構造計算適合性判定 事例解説集

一般財団法人 愛知県建築住宅センター

平成27年11月

1	構造計算の基本事項
1.1	構造計画
	1.1.1) ゾーニングによる保有水平耐力算定 保有水平耐力算定時の平屋建て部分と2階建て部分をゾーニングする場合の検討事例 1.1.2) ゾーニングによるAi分布算定 複数階建築物の屋根面の高さが異なる部分のゾーニングによる個々のAi分布によるそれぞれの部分の保有水平耐力の検討事例

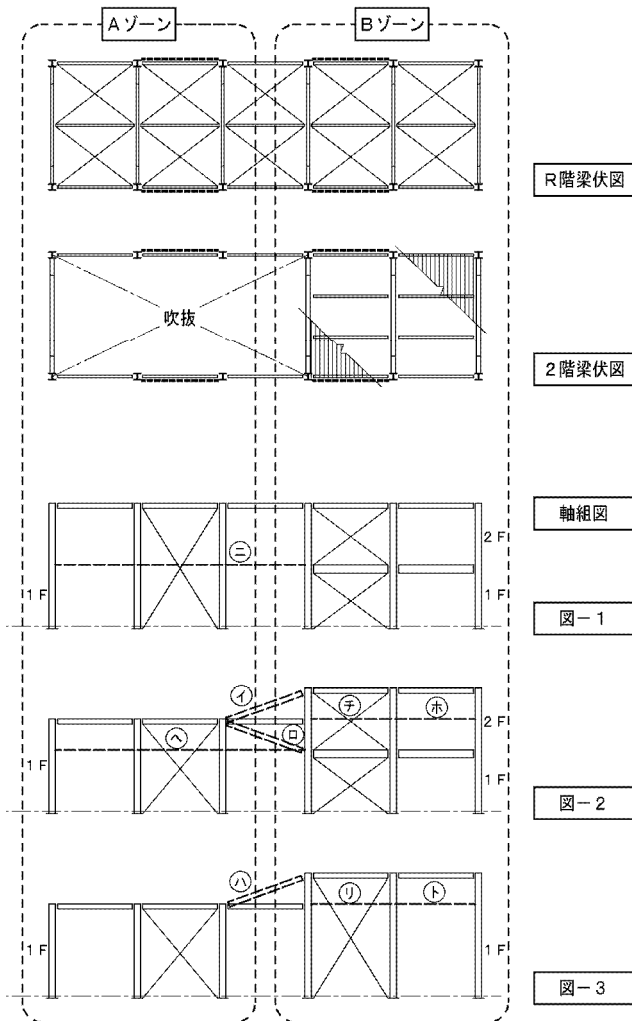
電算システムによる解析では剛床仮定のまま1つの架構として解析している事例がみられます。高さの異なる部分に関しては各図において、㉑、㉒、㉓の点線で示すような接続、あるいは㉔、㉕、㉖、㉗の点線で示すように解析上の階としている事例があります。

この場合、解析結果として、図-1, 2の場合、一般的にはAゾーンの水平荷重をBゾーンで負担、図-3の場合Bゾーンの水平荷重をAゾーンで負担することとなります。これらのケースでは桁方向に関しては最上階で「剛床仮定」が成立するも、張間方向に関しては「剛床仮定」が成立するとは言い難く各ゾーンでの荷重負担が実際と異なることが懸念されます。

偏心率、剛性率、層間変形角も実性状とは異なるものとなります。形状規模が違うAゾーン、Bゾーンをゾーニングした解析による安全性の検討が必要となります。

1) A、B各ゾーンに分けて解析検討を行っている。その上で、桁方向について一体架構としても検討している。この場合、図-2, 3の㉘、㉙点における荷重伝達とそれに伴う詳細納まりの検討を行っている。(ここについての検討を入念にしないと、解析仮定と収まり図が整合したものとなりません。)

2) Aゾーンの規模がBゾーンに対して小さい場合はY方向については、同一変形と考えて屋根ブレースによる荷重伝達とブレースの強度、剛性を確保している。

1	構造計算の基本事項
1.1	構造計画
	1.1.5) 吹き抜け周辺での水平力伝達(1) 2、3階のX2～X4通り間が吹き抜けとなっている（剛床部でない）ところへの鉛直ブレースの配置されている時の水平力の伝達の検討事例

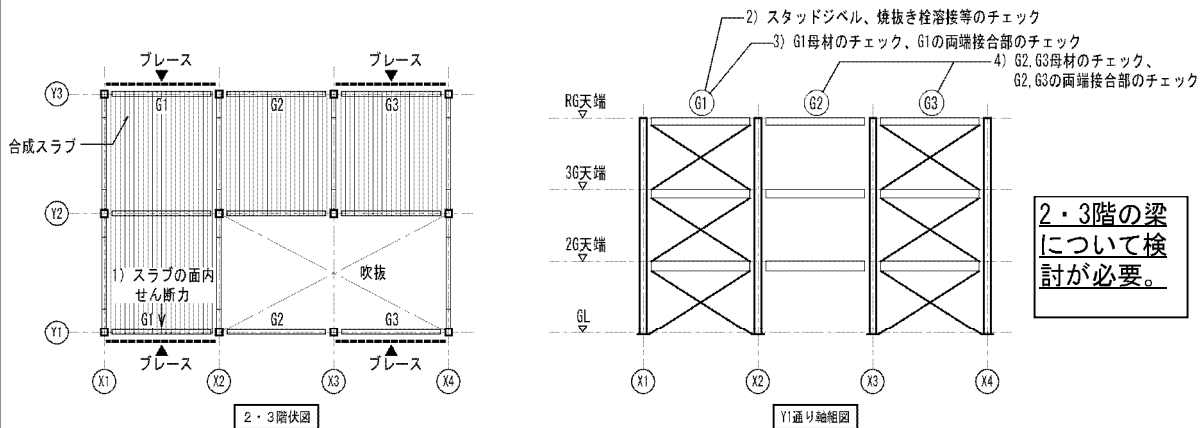
通常、鉛直ブレース付きの梁については、一次設計及び保有水平耐力時に軸力を考慮した検討を行います。この計画はX方向については剛床仮定で構造計算されていますが、2・3階のX2～X4通り間は吹き抜けのため、床版によってせん断力を伝達することができません。計画では、X3-X4間に鉛直ブレースが設置され有効として構造計算されています。各階の水平力の 下図1)→4)の力の流れの検討を求めたものです。

したがって母材がG3と同じとしても、大梁・ブレース接合部ではブレース付きのG1・G3に加え、G2も検討が必要です。

スラブから2,3階梁への伝達について、スタッドジベル、焼抜き栓溶接等による検討を行っている。次に、G梁を介しての鉛直ブレースへの伝達については、G梁母材、各G梁の接合部のボルト及びガセットプレートの検討により、問題がないことを確認した。なお、図中の1)～4)の手順で検討を行った。

1	構造計算の基本事項
1.1	構造計画
	1.1.5) 吹き抜け周辺での水平力伝達(2) 吹き抜けになっている箇所があり、吹き抜け部分の両側で水平力分担に差がある場合の、両側を連結する水平ブレースについて、水平力の伝達の可否の検討事例

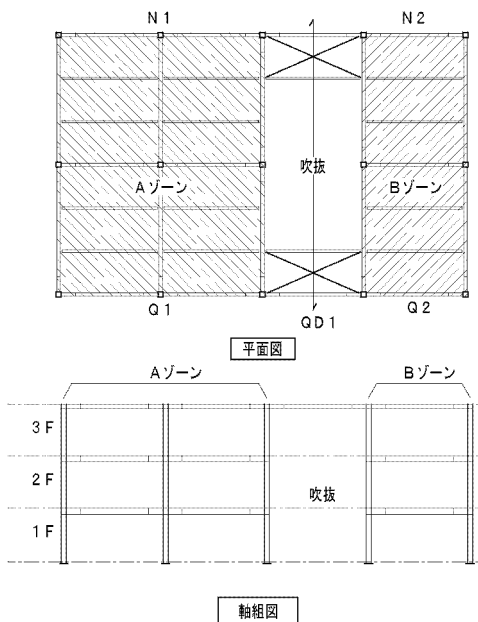
構造計算にあたり、床全体を剛床と仮定して応力計算することが多くみられます。しかし、部分的に吹き抜けがある場合などで剛床仮定を満足させることの検討を求めたものです。

- ①床全体を剛床と仮定してモデル化し、A,Bゾーンでの荷重と剛性の分布を確認し荷重伝達が必要な場合、吹き抜け部分の力の伝達を検討する。
- ②床Aと床Bとをそれぞれ別々の剛床と仮定し、それらをつなぐ吹き抜け部分の床をブレース置換などした解析モデルとする。
- ③床A,Bおよびつなぎ部分を含めた床全体をブレース置換などした解析モデルとし、床面内変形を考慮した解析モデルとする。

この例は上記①床全体を剛床と仮定してモデル化し、その上でY方向について、吹き抜けのあるスパンのせん断力伝達の検討をした例です。このS造建築物の場合は吹き抜けのあるスパンのせん断力伝達を床ブレースで検討されている。またRC造の床の場合にはスラブのせん断力で伝達するよう検討することとなります。

Aゾーンの軸力比とAゾーンのせん断力比の差に総せん断力を掛けたものが、1次設計時の床ブレースせん断力となります。

$$Q_{D1} = (N1 / \sum N - Q1 / \sum Q) \times \sum Q$$

1	構造計算の基本事項
1.1	1.1 構造計画 (参考) 1.1.14) に類似の項目があります。
	<p>1.1.6) 平面的に突出部を有する建築物の水平力伝達 部分的な突出部を含めて剛床仮定が成立するものとして、全体を解析している時の、水平力の伝達に支障がないかの検討事例</p> <p>1.1.6) 建築物本体と突出部の接続部の安全性 エキスパンション・ジョイントを設けず建築物本体と突出部が接続されている時の、平19国交令第594号第2第三号ハに基づく検討事例</p>

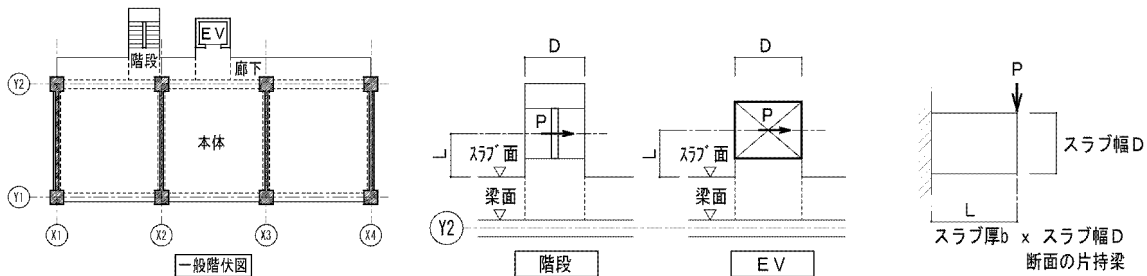
地階を除く階数が4以上、又は高さ20mを超える建築物については、水平震度による突出部分（E V、階段等）に作用する応力の割増しをしての検討（H19国交令第594号第2第三号ハ）が求められています。階数が3以下、又は高さ20m以下であっても、これに関する検討を行った方がよいものもあり、建物の性状を考えて設計することが必要と考えられます。

この突出部分は、地震時に本体部分と分離、倒壊した事例もあり、構造耐力上主要な部分と同様な取扱いをするものです。局部震度による振動の励起を考慮した水平震度1.0Z以上の検討に加え、突出部分の本体構造への取付け部の応力伝達も含めて検討する必要があります。

平19国交令第594号第2第三号ハに基づき、外壁からの突出部分を水平震度1.0Zとして追加検討している。また、突出部分と本体構造の取付け部の応力伝達を検討し、スラブ両側に補強筋を配置した。

1	構造計算の基本事項
1.1	構造計画
	1.1.9) エキスパンションジョイント寸法の設定 エキスパンションジョイントの有効あき寸法設定の根拠

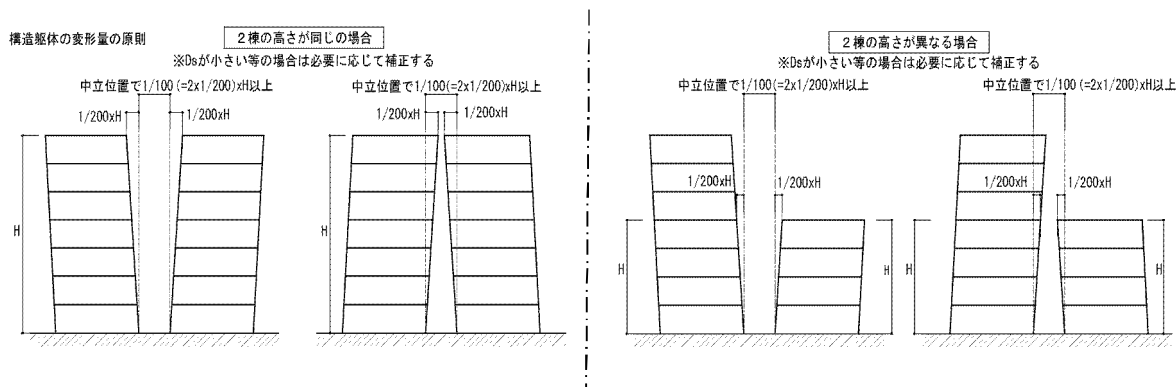
各階梁伏図、軸組図等で、隣棟間隔やエキスパンションジョイントの位置および有効間隔が記載されていないことが見受けられます。その間隔が不明確なため、その設定根拠を求めるものです。

また、一次設計時の層間変形角が $1/200$ 以上の場合や保有水平耐力算定時の層間変形角が、 $1/100$ 以上の場合は、その基準値にて設定をするなど、配慮が必要です。併せて、両建築物が互いに閉じる場合と開く場合を想定し、閉じる場合は原則として衝突をしない、開く場合はジョイントカバー等が脱落しないなどの配慮が必要になります。

- ①建築物のそれぞれの部分の高さを H とし、当該高さにおける間隔が $1/100 \times H$ 以上であることを確認している。
- ②中地震時に各棟が接近した場合に衝突しない寸法として、一次設計の層間変形角（RC造： $1/200$ ，S造： $1/120$ ）により確認している。
- ③保有水平耐力算定時の層間変形角が $1/75$ （ $1/100$ 以上）であったため、 $1/75 \times H$ 以上であることを確認している。

1	構造計算の基本事項
1.1	構造計画
	<p>1.1.10) モデル化の設定層数と剛床解除</p> <p>剛床解除について、モデル化上の途中階の水平荷重時の剛床解除されていない時の考え方の説明、また、1層の建築物を3層としてモデル化している時の構造計算書での1層としての纏めの事例</p>

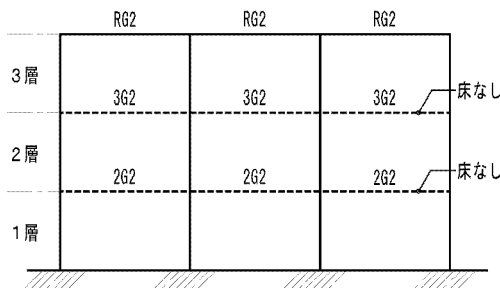
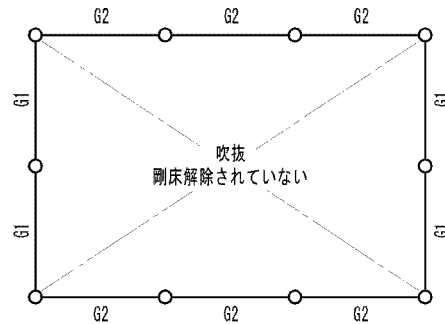
工場・倉庫等で意匠上平家の建築物において、階高も大きく特に桁行方向で耐風梁などの横架材がある部分を階として認識するようなモデル化をし、構造架構的には3層（3階建て）にて解析し、その際、途中階の吹き抜けの層の水平荷重時の剛床が解除されていないことに対するものです。

この場合、張間方向の変形・応力（鉛直荷重時及び地震時の応力）は不自然なものとなります。階数、A_i分布等は電算入力上の階の認識で決まります。剛床解除以外の問題として、これらについて、3階建てとして層間変形角、剛性率、偏心率、保有水平耐力をまとめられているものが多くみられますが、1層（平家）としてまとめるのがよいと思われまます。

途中階の水平荷重時の剛床を解除して再計算し、問題がない架構としている。
1層として補正した値で、層間変形角、偏心率、保有水平耐力について説明している。

1	構造計算の基本事項
1.1	構造計画
	<p>1.1.13) 土間コンクリートによる、1階壁-基礎間のせん断力伝達</p> <p>杭の水平力に対する検討において、X1～X4通りの杭で均等に負担する設計をしているが、1階の水平力はX1、X4通りで大半を負担している状況にあつて、土間コンクリートにより剛床仮定が成立する必要がある事の検討事例</p>

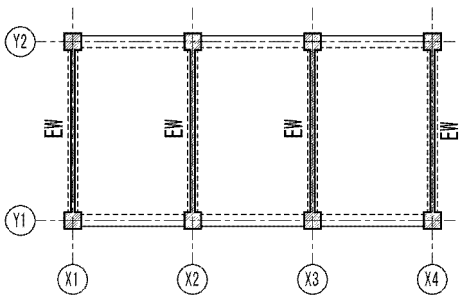
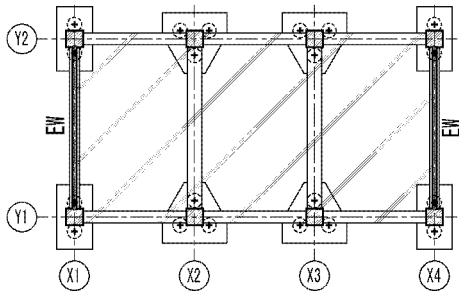
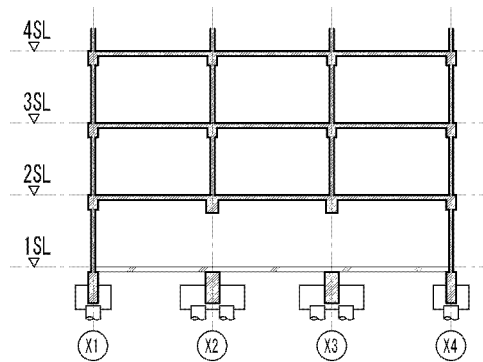
本指摘は杭の水平力の検討において、共同住宅などで、1階の特定の通りの連層耐力壁が抜けている建築物で、杭の水平抵抗力を、各杭が均等に負担するものとして計算されているため、そのせん断力が土間コンクリートでも伝達可能（剛床仮定が成立する）かどうかの検討を求めるものです。

1階の用途によっては、将来的に土間コンクリートを撤去することも想定されます。こうしたケースは、土間コンクリートといえども構造体として計算されていますから十分注意を払った対処が必要です。

剛床仮定により杭の水平力に対する検討を行っているため、移行されるせん断力が土間コンクリートの短期許容せん断応力度以下であることを確認した。土間コンクリートの配筋は、地中梁と一体となるように地中梁へ定着し、ひび割れを考慮し厚さ150、ダブル配筋とした。

1	構造計算の基本事項
1.2	設計手法
	1.2.7) 梁段差部の節点上下移動によるモデル化、荷重伝達、納まり ・ 段差梁の節点を上下移動でモデル化する場合の留意事項 ・ 柱の中間点に大梁が取り付けられている形状を2層としてモデル化する場合での柱中間部レベルでの荷重伝達の検討事例

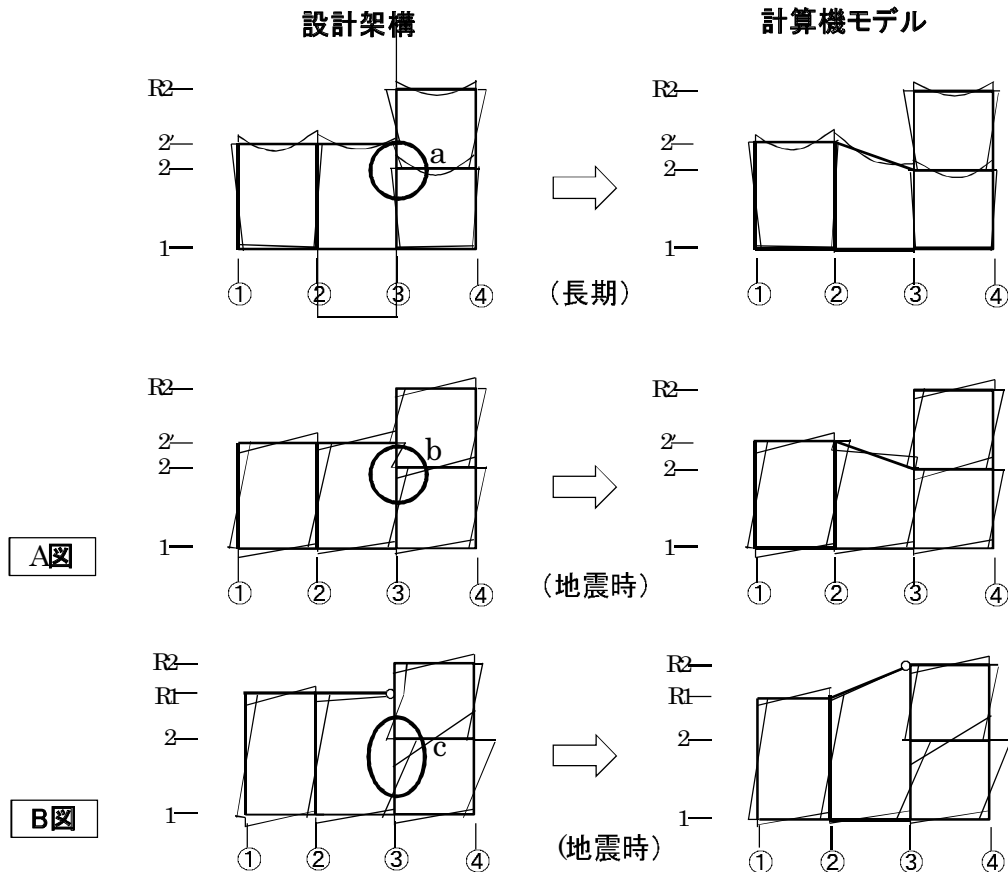
A図・B図のように2'と2レベル（又はR1とR2）を同一面としてモデル化した場合、接続部(図中：a・b・c)の設計を「剛接合」とするか「ピン接合」とするかを選択肢と、解析モデルとして両レベルを「剛床」とするか、「多剛床」とするかを選択肢があります。

(イ) ピン接合とした場合、B図 c部のように実状は水平荷重が短柱部分(c部分)のせん断力として伝達されるため、この部分のせん断力移行についての検討が必要です。また、同一構面内だけでなく、直交方向地震時に③フレーム2-2'間のせん断力伝達についても検討する必要があります。

(ハ) 全体剛床とした場合は解析上、A図であれば 2' レベルと2レベルの水平変位量が同じとなってしまうので、①-②間のせん断力が③-④間へ実状以上に流れ①-②間の負担せん断力が不足してしまいます。これは、直交方向についても同様です。

(ニ) 多剛床とした場合は、同様にA図であれば 斜め梁でつないだ両側は プログラム上で剛床解除がなされていても梁の軸抵抗により水平変位がほぼ同じになってしまいますから、斜め梁を軸抵抗のない部材とし 両側をそれぞれ自由な状態とする必要があります。ただし、2' レベル②-③間を水平ブレースで一体化している場合は、単に多剛床では無く2階柱の中間部を介した全体剛床に準ずる状態ですから、フレーム方向・直交方向共に、①-②間と③-④間の間でせん断力のやり取りが生じます。

2層としてモデル化を行った。2-2' を剛床としたが、②-③間の梁の③端側にハンチを設け解析モデルに近い設計とした。構造詳細図にハンチ部分の詳細図を追記した。

2層としてモデル化を行ったが、②-③間の梁材の軸断面積を「0」として2-2' を多剛床とした。X・Y両方向それぞれ地震時に①~②間と③~④間で伝達されるであろう水平力を水平変位量の比から算出し(ただし、③通り2階柱の中間部の変位量は柱頭・柱脚位置の値を直線補間とした)、せん断力が不足する側の応力を割り増した。かつ 短柱部分のせん断力移行の検討をした。X方向②-③間③通り部の鉛直荷重時については 略算的に梁の固定端モーメントを上下の柱長さの逆比で振り分けた。以上の算出値で各断面の検討をしたが結果に影響は無かった。

多剛床として解析していたので、R階の①~②間の変位量と③~④間の変位量(2レベルとR2レベルの変位量を直線補間)を比較したところ、ほぼ同レベルであり、検定比に余裕のある設計としているので問題は無いと考えた。また、構造図に、ピン接合の接合部について詳細図を追記した。

1	構造計算の基本事項
1.2	設計手法
	<p>1.2.9) 大きな開口を有する壁のモデル化</p> <p>図-1に示す柱際・梁上(壁下端)にスリットを設けていない袖壁について、開口部に仮想柱(ダミー柱)を設けて両側柱付き耐力壁としてモデル化し、耐力壁は壁エレメント置換としているが、仮想柱の鉛直変形が考慮されていない。鉛直変形が考慮できる適切な袖壁架構にモデル化し、梁・仮想柱の断面及び配筋の検討事例</p>

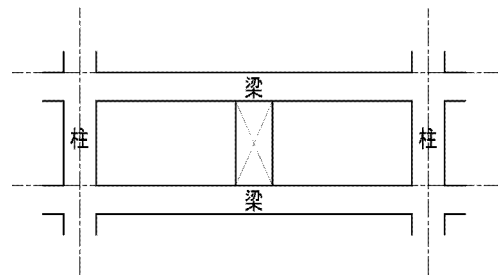
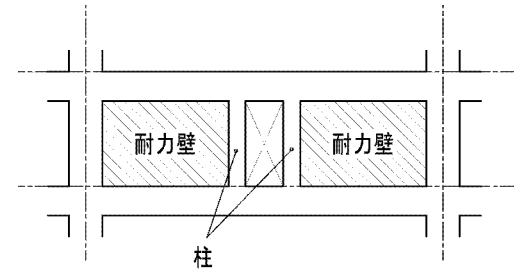
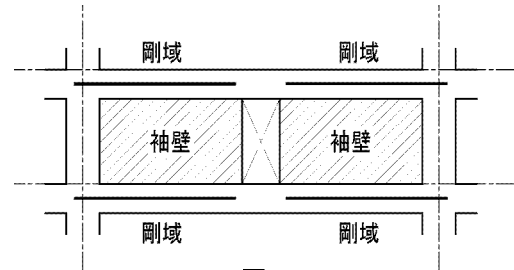
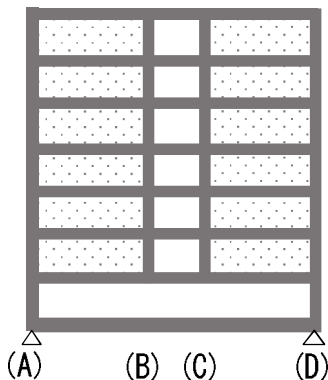
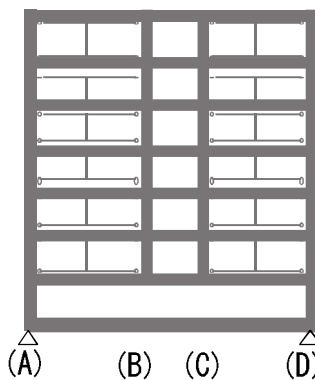
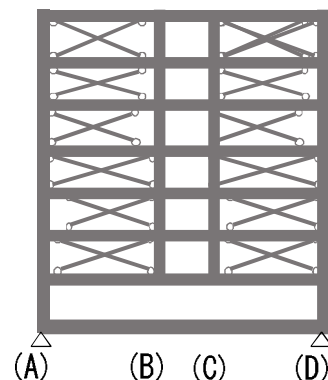
このような開口形状の耐力壁のモデル化において開口際に仮想柱を設け二つの耐力壁として構造設計を行うことに対する質疑です。

開口部際に柱を設けて2つの耐力壁として壁エレメント置換をすると、付帯梁の剛性が無限大として扱われ、仮想柱下部の鉛直変形が考慮されません。モデル化にあたっては、耐力壁上下の付帯梁の軸変形を反映できるモデル化・検討が必要です。

モデル化1： 図-5のように、A-B間, C-D間の耐力壁をエレメント置換とするが、「基準解説書」P. 662に従いエレメント置換した剛梁を1層分の壁剛性の1/2の剛性を有する梁として評価する。

モデル化2： 図-6のように耐力壁をブレース置換する。（モデル化1同様に梁・柱の剛性には適切な配慮をする）

1	構造計算の基本事項
1.2	設計手法 (参考) 2.6.4) に類似の項目があります。
	1.2.16) 設計用固有周期算定 意匠図でBFL付近まで地表に地下壁が露出しているような場合について、建物周囲と取り合う地形の明記と、固有周期算定用の構造的高さについての確認

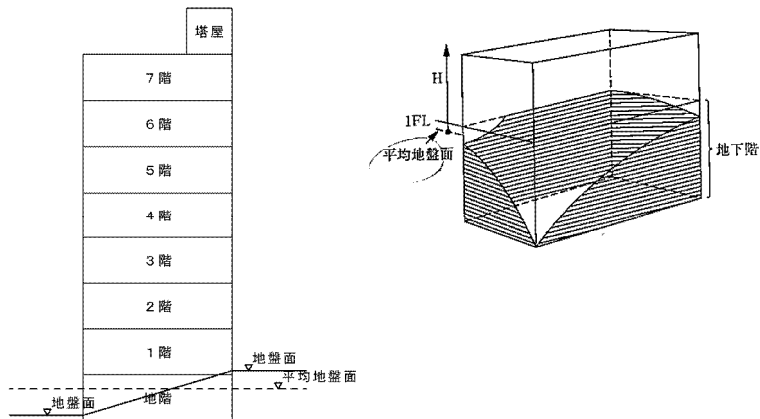
敷地の地盤に傾斜があり地下階があるため、軸組図等にGL表記など地形を把握して、構造的高さの確認を求めたものです。

ルート判定に用いる高さは、平均地盤面からの高さを採用します。固有周期に用いる高さについては、地下階の階高の2/3以上がすべて地盤と接している場合、または地下部分の外周囲が全周囲の75%以上地盤面と接している場合は、平均地盤面からの高さとなりますが、そうでない場合は、設計者が建築物の振動性状に対応して設定する必要があるため、その設定について構造設計方針などで説明する必要があります。

軸組図および架構詳細図等に、地形 (GL) を表記して、最も低いライン (最も不利な状況) から固有周期を算定し、確認を行っている。

1	構造計算の基本事項
1.2	設計手法
	1.2.17) 柱材の座屈長さ 座屈長さが計算されず、階高となっている場合の検討事例（例えば、鋼構造塑性設計指針等に基づき座屈長さを考慮）

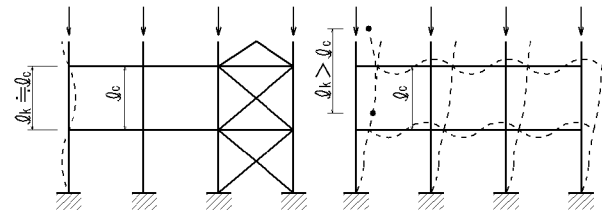
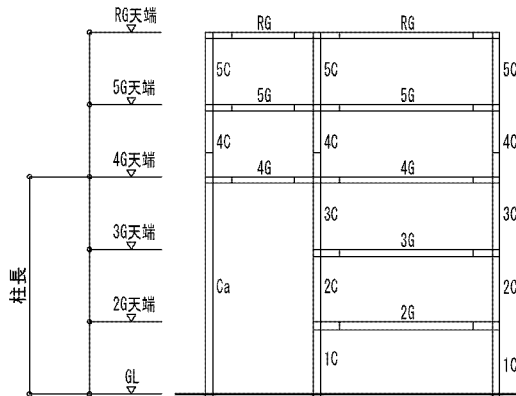
架構の一部に吹き抜け等、梁が取り付けしていない柱（図：Ca）があり、階高にて座屈長さを算出していたため、実際の柱長にて座屈長さの確認を求めたものです。

下図のように吹き抜けがある場合の柱長さは、梁支持間の柱長をもとに算定します。

- ① 鋼構造設計規準 11章 表11.3.1座屈長さ l_k の推奨値で座屈長さを確認している。
- ② 鋼構造塑性設計指針（6章 6.5柱の座屈長さ）に基づき座屈長さを確認している。

1	構造計算の基本事項
1.2	設計手法
	<p>1.2.18) 梁材の座屈長さ</p> <p>電算入力上で、梁に直交するダミー梁を設定しているため、ダミー梁の取付き点を境に梁は二つの梁として認識されることにより、梁の材長を短く評価し、座屈耐力を過大評価していないかの確認</p>

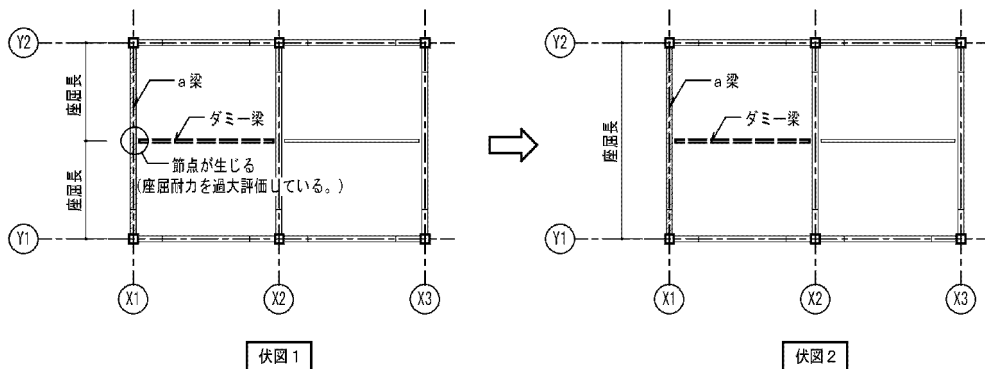
電算入力において、ダミー梁を設定したために、ダミー梁の取付き点で、a 梁の材長が短く評価され座屈耐力が過大に評価された解析に対するものです。ダミー梁の取付き点を境に二つの梁として認識されているため、保有耐力横補剛の数などを危険側に計算してしまうと考えられます。梁の材長を実状に合わせ一本部材として指定する、あるいは別途検討する必要があります。

ダミー梁の取り付け点の支点を解除し、梁の材長を実状に合わせ、一本部材に補正し断面算定および保有耐力横補剛について確認をしている。

1	構造計算の基本事項
1.2	設計手法
	1.2.19) 柱等の剛性補正 <ul style="list-style-type: none"> ・逆梁の階高補正（水平剛性の補正）での剛性評価は構造芯間の3乗の逆数ではないかの確認 ・柱の剛度増大率を内法長さの比で調整していることに対して、柱スパンの3乗で評価する必要はないかの確認

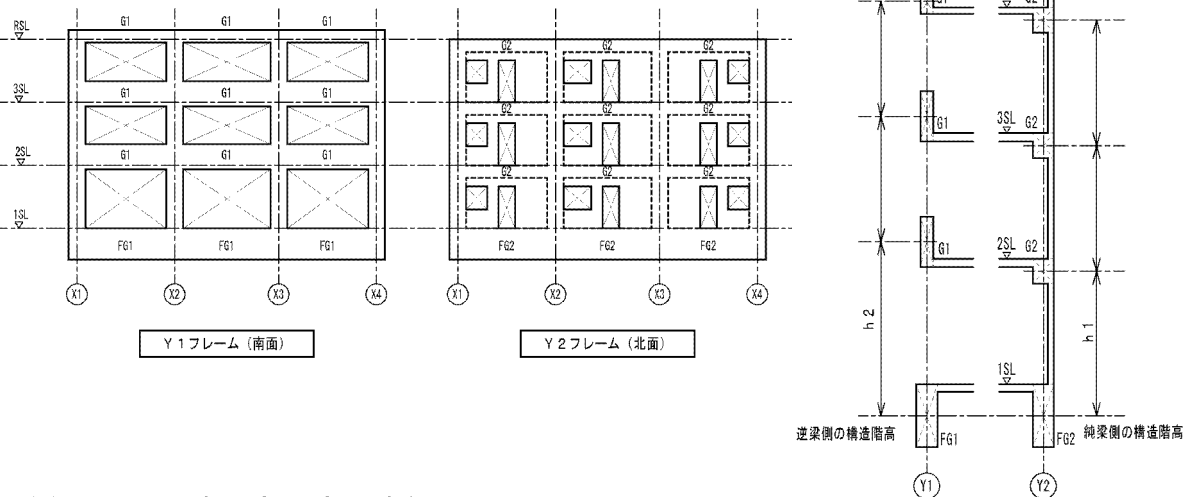
マンションなどの共同住宅において、室内のレイアウトにより、南面の梁をバルコニーの腰壁（手摺り）として「逆梁」とし、構造柱をバルコニー外側に設けるアウトフレーム工法を採用する場合があります。北面の廊下側は純梁の架構が一般的で、南面（Y1フレーム）と北面（Y2フレーム）では、構造階高が異なり、一般的には純梁の北面を基準構造階高として、モデル化されています。この場合は、別途、逆梁側の柱の剛性補正の検討がされていましたが、その検討では「……×1/ (h2/h1)」でされており、「……×1/ (h2/h1)³」での評価が必要です。併せて、逆梁側のY1フレームについては、「h2」による曲げモーメントの補正及び保有水平耐力の検討が必要になります。

- ① 「……×1/ (h2/h1)」を「……×1/ (h2/h1)³」として検討している。併せて、逆梁側のY1フレームについては、「h2」による曲げモーメントの補正及び保有水平耐力の検討をしている。正規の高さにモデル化しないと逆梁でない階との境界で柱の長さを正しく評価できないため、節点移動は行わず、柱の剛域寸法を正規の梁位置に従い入力してモデル化を行い確認している。
- ② 最上階、最下階の節点を上下移動する場合は、直交フレームの傾斜による影響はスパンに対し、移動量が小さいのでほとんどないと考えている。

1	構造計算の基本事項
1.2	設計手法
	1.2.24) 床ブレースの評価 架構解析に際して床ブレースを評価して検討する場合の考え方の説明事例

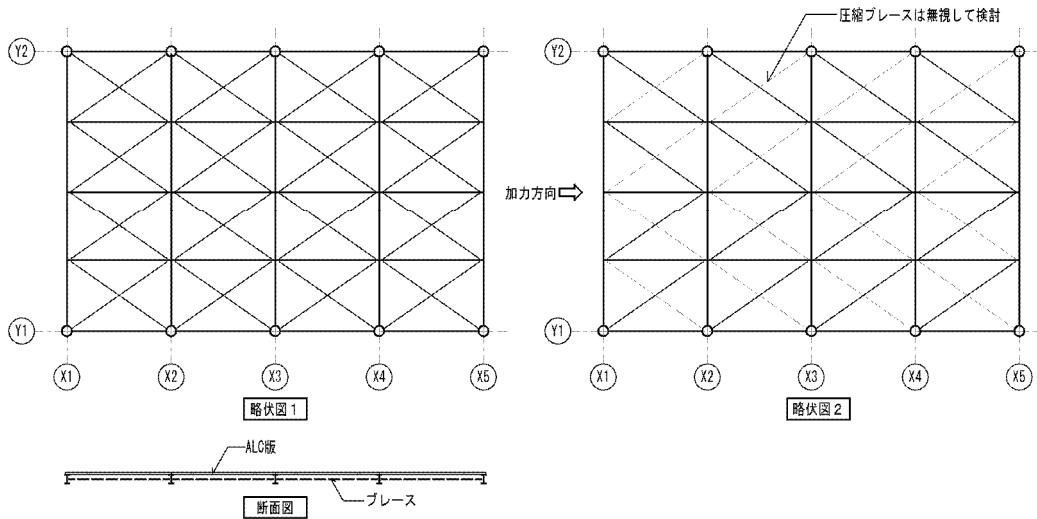
これは、床がALC版などの仕上げをされた建築物について、水平剛性を床ブレースによっている場合のブレースの有効性についての指摘です。通常、床ブレースの検討はブレースに入る応力を求めて柱に対する水平力を確認します。この時床ブレース材は比較的細長比の大きい材なので引張材としてのみ働くように仮定しますが、単純にブレース断面の入力により圧縮側にも作用させていたので設計者の見解を求めたものです。

電算では、圧縮ブレースを無視して解析する必要がありますが、床ブレースの検討では、床ブレースに作用する引張力が知りたい訳ですから、下記図におけるY1～Y2フレームの水平力分担を明確にして、電算入力では、略伏図2による床ブレースを配置する必要があります。

引張材のみの確認として、床ブレースの断面積を1/2にして、再検討している。
ブレースに作用する力は、上記引張、圧縮ブレース応力の和として求め、断面検討している。

図 検討対象部材位置

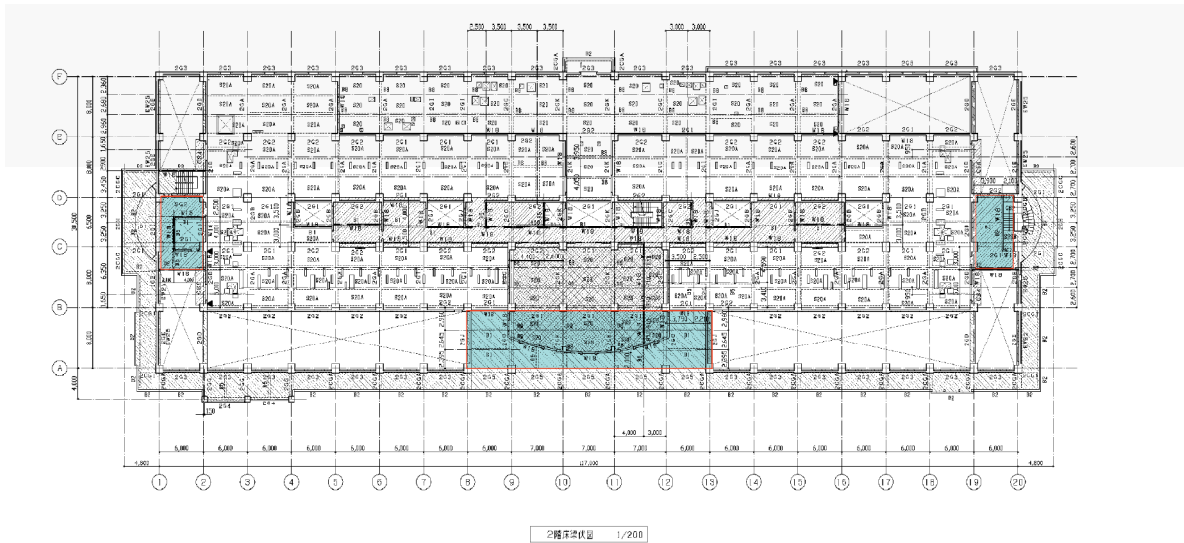
本事例は、2階外周部に吹き抜けが多く（図参照）、外周フレームが10%~20%程度水平力を負担している設計のため、許容応力度設計時と保有耐力設計時に水平力が外周部にあるスラブの面内せん断力により伝達されている事の確認を求めた事例です。

- ・スラブによる応力伝達の検討で、スラブ長さを過大評価しているのではないかの疑問があるので、考慮している床の長さについて
- ・Y方向のスラブによる応力伝達は無理なのではないかと考えられるので、電算においては、剛床を解除して安全を確認することが必要と思われる事について

①X方向においては、短期許容応力度設計時及び保有水平耐力時ともに、2階の外周部にあるスラブの面内せん断力により、水平力が伝達できることを確認している。

②Y方向に対して剛床を解除し、偏心率の算定に考慮しない場合の検討を行い、床版に生ずるせん断力は許容応力度以下となっていることを確認している。

③Y方向については、平面形状を鑑み、両外端架構が過大なせん断力を負担しないことを確認している。

1	構造計算の基本事項
1.2	設計手法
	1.2.26) 支点鉛直力と支点反力との釣り合い 耐荷べた基礎で、解説図の如く上部で柱抜けなどがある場合、3点支持としていることに対して、中間支点は上向きの力に対して押さえきれなく、中間支点を解除した検討が必要ではないかの検討事例

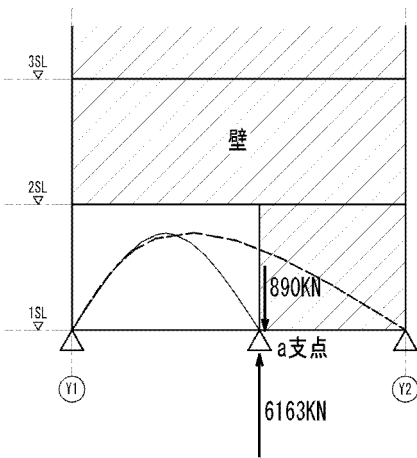
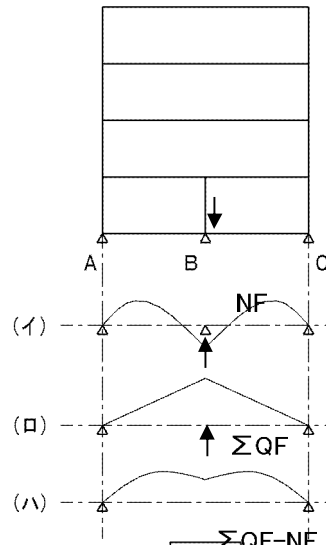
1) 図1に示す a 支点の柱は上部にある耐震壁に拘束され、上部の壁から軸力が作用していく事を想定し a 支点は有効であると考え、設計を行っています。電算で算出された a 支点の 890KN の支点反力に対し、別途地反力の算定で算出された 6163KN の上向きの反力がかかっているため、a 支点が本当に有効であるか確認を求めたものです。

この場合、a 支点は有効であるとして検討すると、該当する梁の上端筋は危険側となります。よって、支点を解除し部材等に問題ないか確認する必要があります。

2) 図2のような最下層のみ柱が存在する架構で基礎が耐荷べた基礎や布基礎を採る時、図 A・B・C を支点として (イ) に示すような応力にて地中梁を設計しているものがあることに対する指摘です。

NF [B 支点の鉛直反力] < $\sum QF$ [地中梁内端のせん断力の和] の場合、B 支点の押さえが不足し、(ロ) に示す支点を解除し $\sum QF - NF$ となる支点荷重による応力と (イ) に示す応力を合わせ、(ハ) に示す応力にて地中梁を決定する必要があります。

(イ) と (ロ) を組み合わせた応力 (ハ) にて、上端筋の確認を行っている。

1	構造計算の基本事項
1.2	設計手法
	<p>1.2.28) 節点の上下移動でのモデル化における注意点</p> <p>鉄筋コンクリート造建物において耐力壁方向の屋根が山形形状をしている時、モデル化の際に頂部の節点を上部に移動させてモデル化する事があるが、この時の剛床解除の必要性等の検討事例(連層耐力壁方向の地震時応力図をみると上部階に逆方向の曲げが生じて、不自然な応力図になっている、また、上部階において軸力も逆転している事など)</p>

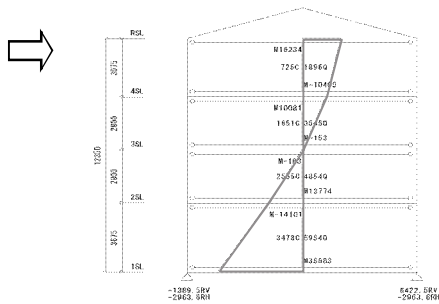
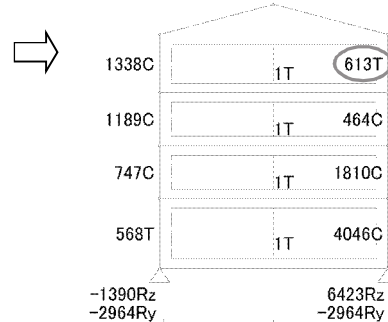
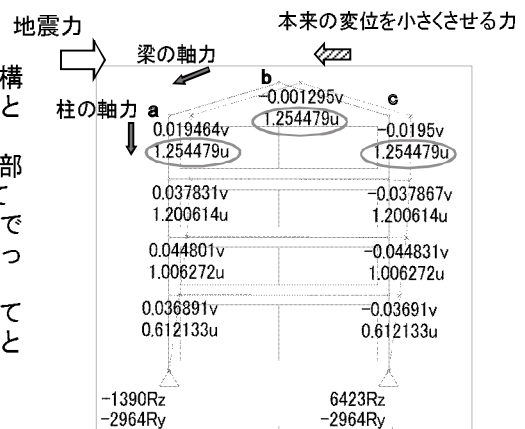
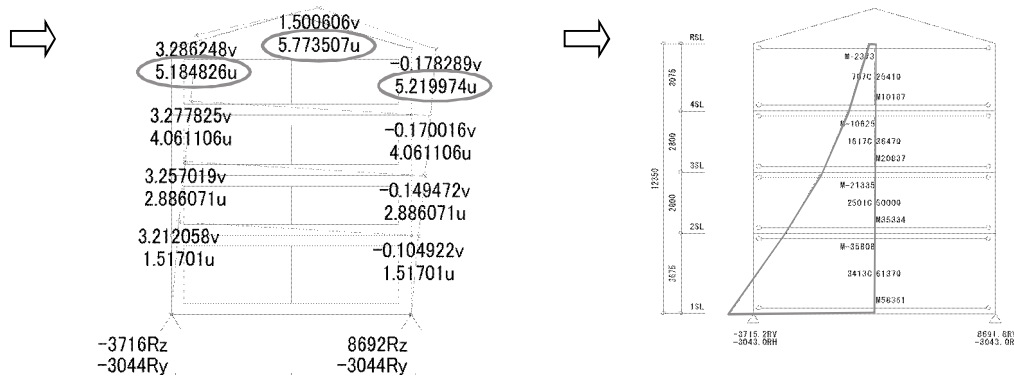
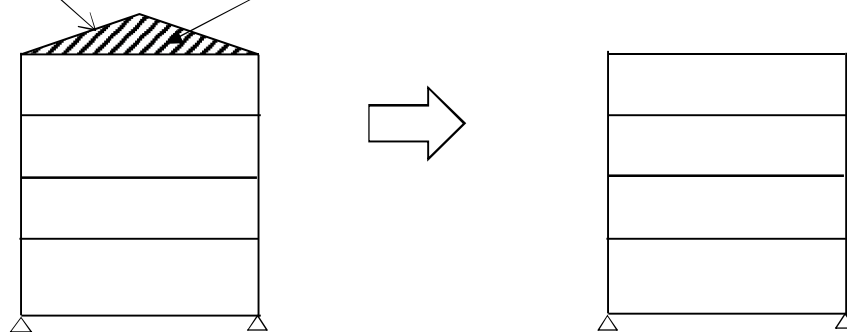
ここでは、鉄筋コンクリート造のX方向ラーメン架構、Y方向全通り連層耐力壁とした一般的な共同住宅を例として解説します。問題となった設計のY方向(耐力壁方向)保有水平耐力時の応力図を【A図】に示します。本来、連層耐力壁の地震時の応力図は1SLを固定とした片持ち的な性状を示しますが、この事例では上部階で逆方向の曲げモーメントが生じています。また、この時の軸力を【B図】に示すと加力方向とは逆方向に軸力が生じていることが分かります。この上部階での応力はもちろん下部階にも影響を与えますので、この不自然な応力状態で設計を行うことは適切とは言えません。

この時の変位図を【C図】に示すと、最上階の山形架構部分におけるa・b・c節点での変位がすべて同一水平変位していることが分かります。本来、このように節点が上下方向で異なる位置にある場合はそれぞれの節点の水平変位が異なってくるのですが、剛床仮定で解析すると【C図】のようにa・b・c節点在同一水平変位となるようにする力が働いてしまい、本来の応力状態とは異なった結果となっていることが考えられます。

①【C図】のa・b・c節点が同一水平変位となることで頂部の△型が水平に動くことにより、壁頂部の回転を押し込んだためと考えられます。そこで最上層のa・c節点の剛床仮定を解除します。回転を可能としたので、壁全体が片持ち柱状の自然な応力状態となりました。その結果の保有水平耐力時の変位図【D図】、保有水平耐力時の応力図【E図】を示します。尚、全体の剛床に配慮してb節点の剛床は解除しませんでした。

②山形形状【F図】を陸屋根【G図】として入力し、以下の補正をする。したがって、屋根面は剛床仮定を設定する。

- i) 屋根面の勾配分の重量増分は入力荷重で補正しておく。
- ii) 各通りの最上階△型部分の壁重量は特殊荷重として入力する。
- iii) 地震力算定用の一次固有周期は、棟部と軒部の地盤面からの高さの平均値を計算し直接入力する。
